ASSAINISSEMENT COLLECTIF DE LA COMMUNE DE PLAUDREN

Note technique dans le cadre du PLU

Janvier 2019

COMMUNE DE PLAUDREN

Figure 2 : Qualité des eaux brutes

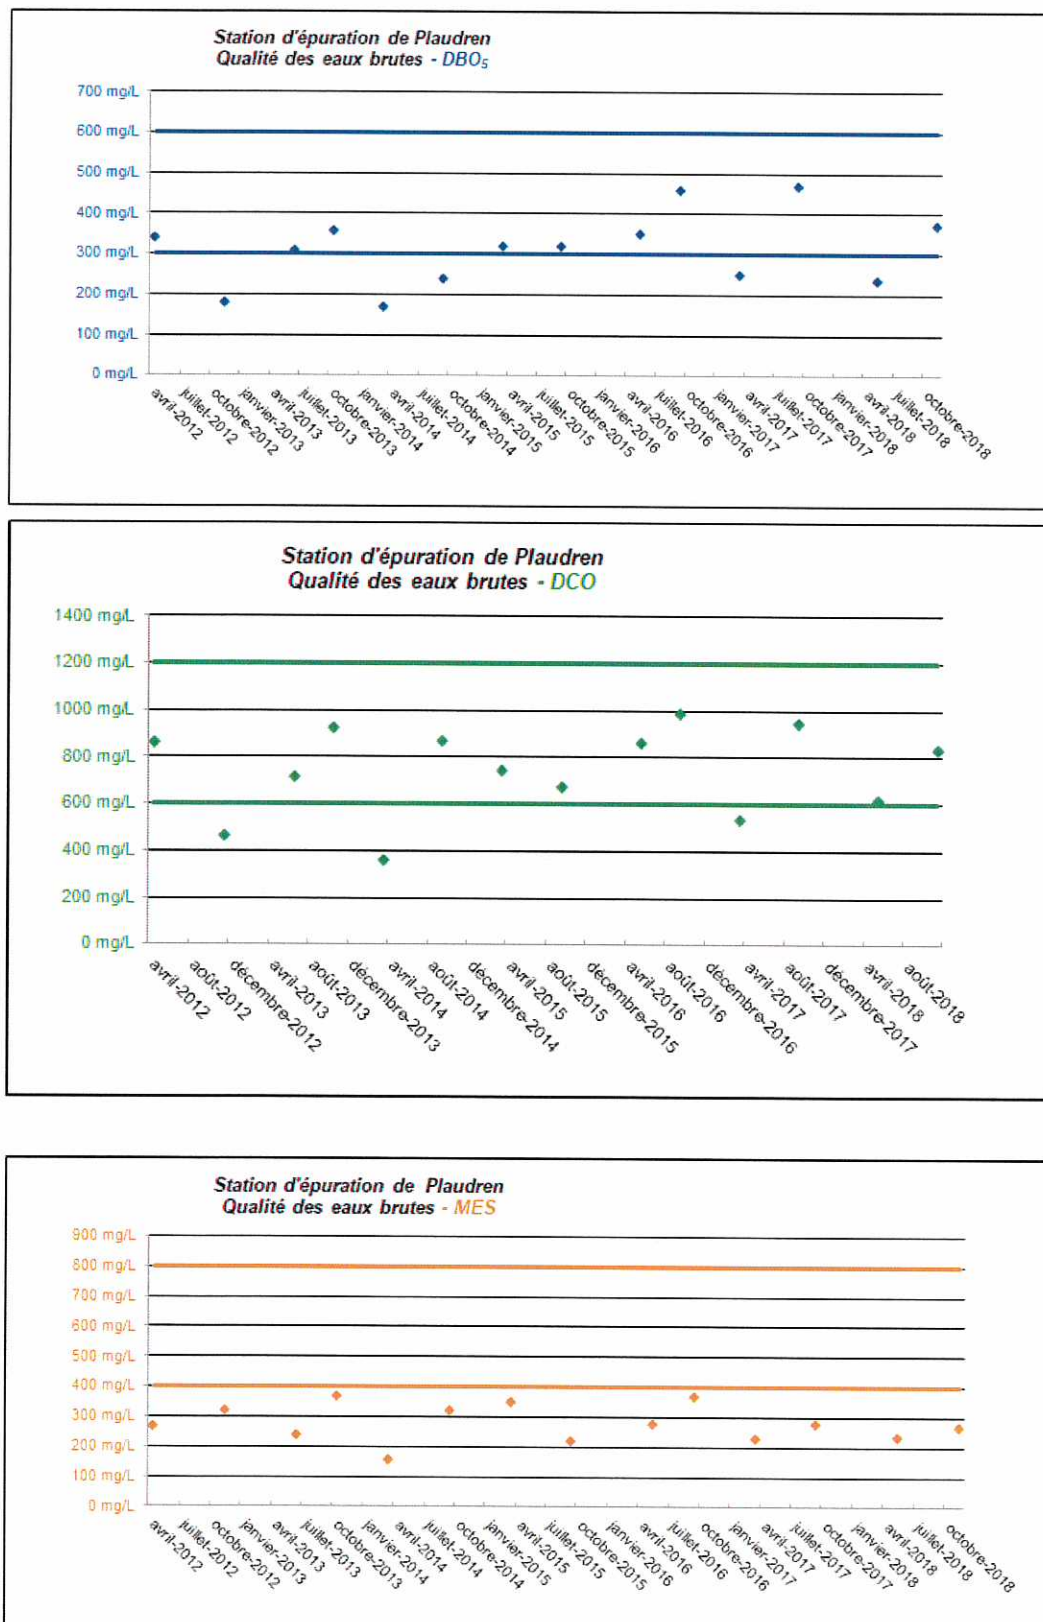
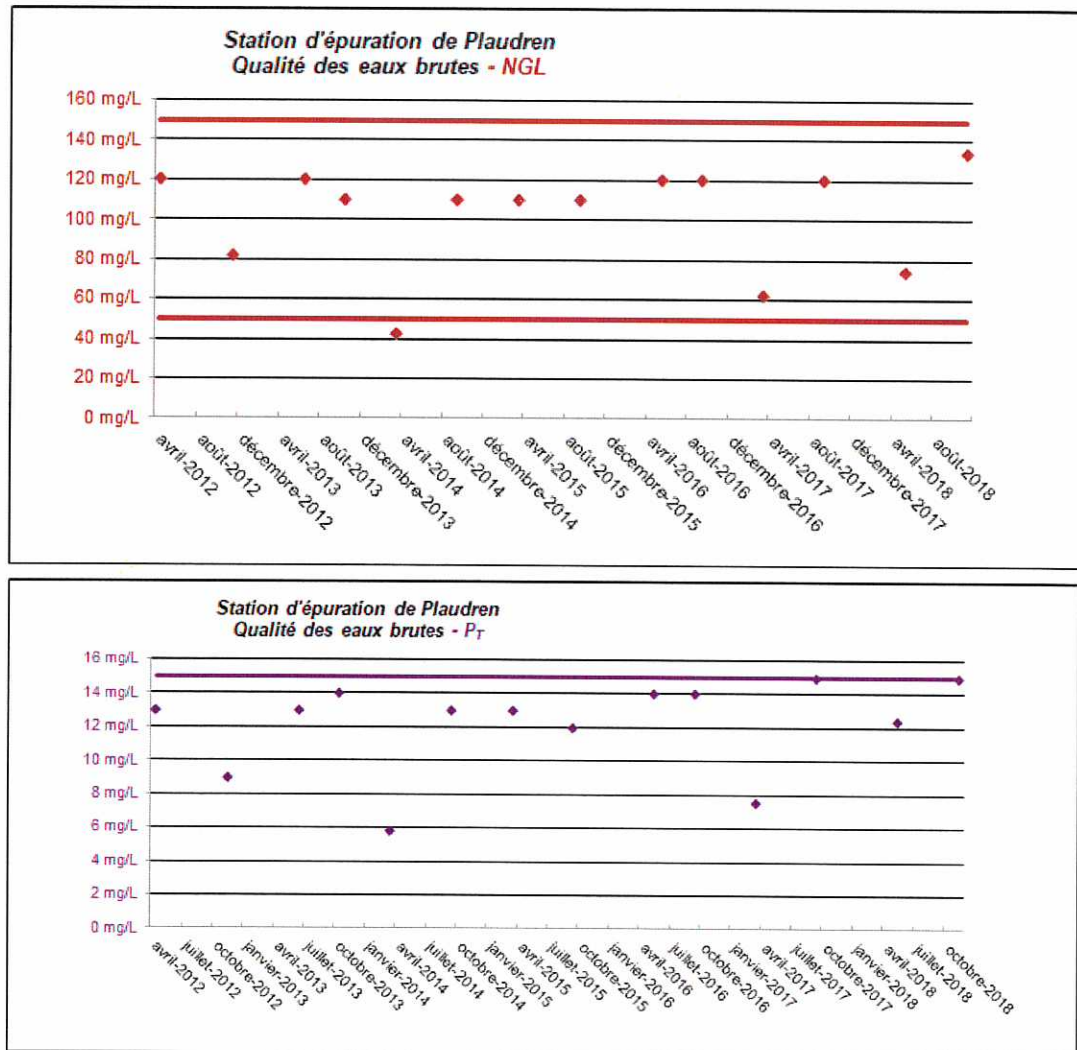
Les résultats de l'autosurveillance du système de traitement au titre de l'année 2017 seront comme en 2016, non conformes localement pour dépassement des seuils concernant les paramètres MES (matière en suspension) et NTK (azote kjeldahl).

Compte tenu de la charge moyenne et de la charge maximale reçues en 2017, les charges organiques, moyenne et maximale, représenteront 117 % et 135 % de la capacité nominale de la station.

- Une augmentation de la charge organique calculée en 2017 qui amènerait à un dépassement de la capacité organique de traitement de la station d'épuration lors du développement de l'urbanisation prévue par le PLU
- Une non-conformité pour les dépassements des seuils concernant les paramètres MES et NTK (en 2016 et 217)

Au regard du questionnement de la capacité résiduelle de traitement de la station d'épuration, seul le bilan de pollution du 12 septembre 2017 pose question dans le sens où la charge entrante a été évaluée à près de 85% à 89% de la charge nominale respectivement sur les paramètres DBO₅ et DCO.

En conclusion, la charge observée le 13 septembre 2017 résulte très probablement d'à-coups hydrauliques liés aux eaux pluviales susceptibles d'avoir entraîné des pertes de matières au droit du dégraisseur. Les apports de curages de réseaux ne semblent pas réalistes dans la mesure où les concentrations en MES ne sont pas anormales.

En conséquence nous proposons de ne pas retenir cette charge maximale et ce d'autant plus que les analyses réalisées en 2018 mettent en évidence des taux de charge organique comprises entre 26% et 34% (valeurs cohérentes avec l'ensemble des autres valeurs et la charge maximale de 50% - hormis celle de septembre 2017).

Nous proposons de retenir une charge maximale à 50% de la capacité nominale de la station d'épuration qui correspond également au percentile 95%.
